## 改善箇所説明図

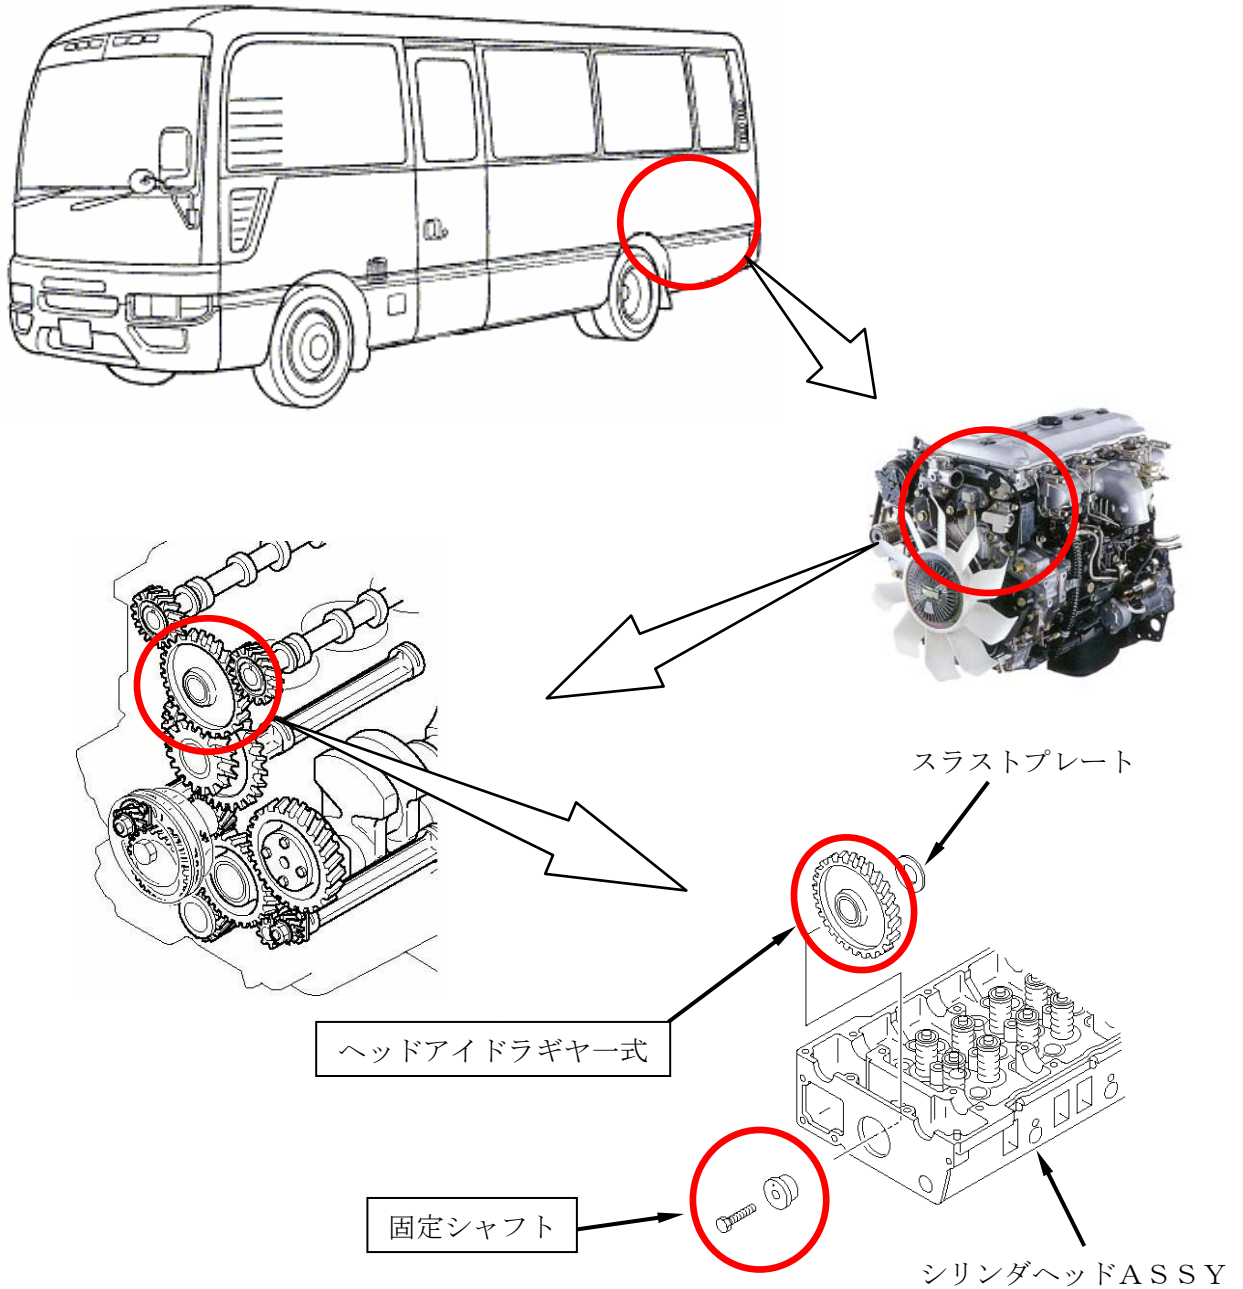
原動機のカムシャフト駆動用ヘッドアイドルギヤのブッシュの材質に不適切なものがあるため、ブッシュが早期に摩耗してブッシュと固定シャフトの間にガタが生じるものがある。そのため、そのまま使用を続けると、シャフトつば部の付け根に過大な応力が発生することがあり、つば部が破損してギヤが周辺部品と干渉し、異音が発生する。又はエンジンオイルが漏れ、最悪の場合、当該ギヤの噛み合いが外れて、エンジンが停止し再始動不能となるおそれがある。

全車両、当該ギヤ一式を良品と交換するとともに、固定シャフトを新品と交換する。
